CERTIFICAT D'URBANISME - OPÉRATION NON-RÉALISABLE

Arrêté n°2022-061A

DESCRIPTION DE LA DEMANDE		REFERENCE DOSSIER :
<i>Déposée le</i> : 21 Juillet 2022	Certificat d'Urbanisme Opérationnel	<u>CUb</u> 031 360 22 P0030
<i>Par</i> :	Maître Thierry GELY	
<i>Demeurant à</i> :	22 allées d'Etigny 31110 BAGNERES DE LUCHON	
<i>Pour</i>	<u>Construction d'un ensemble immobilier en R+2</u>	
<i>Sur un terrain sis à</i> :	SOUS-BAYLO 31110 MONTAUBAN DE LUCHON	
<i>Réf Cadastrales</i> :	AC 73, AC 78, AC 85	<u>Surface du terrain</u> : 1 014 m ²

Objet : CU 031 360 22 P0030 – Bagnères-de-Luchon (31)

Figure 4 - Schéma d'un escalier perpendiculaire

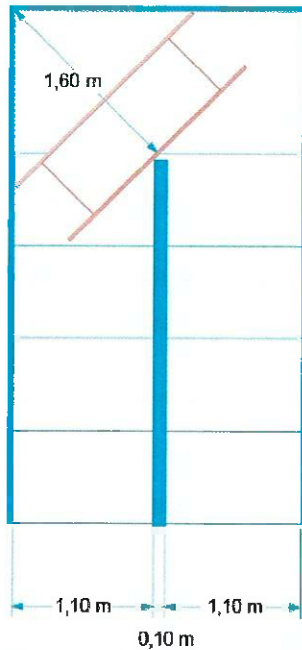
Cas d'un escalier droit :

- Vide central de largeur variable.
- Les valeurs données dans le schéma sont les côtes minimales généralement retenues dans la pratique.

7°) Respecter les côtes minimales indiquées ci-dessous afin de pouvoir porter dans un logement ou d'en faire sortir, une personne couchée sur un brancard.

« On doit pouvoir porter dans un logement ou en faire sortir une personne couchée sur un brancard » (Art. R 111-5 du C.C.H.) Les côtes du brancard sont données par la norme NF EN 1865 de décembre 1999 longueur 1,95 mètre (+ 20 mm / - 50 mm) largeur 0,55 mètre (+/- 20 mm).

Figure 5 - Schéma d'un escalier hélicoïdal

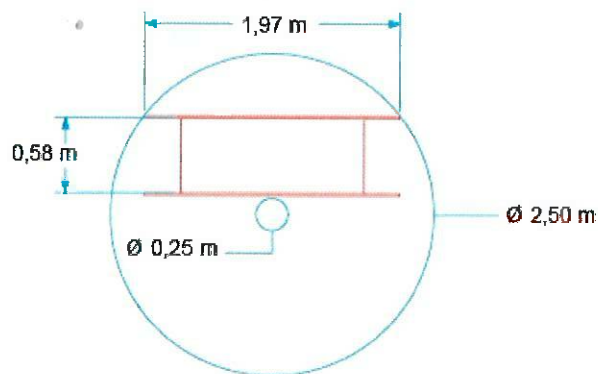
Cas d'un escalier hélicoïdal :

- le diamètre de la cage dépend du diamètre du noyau central.
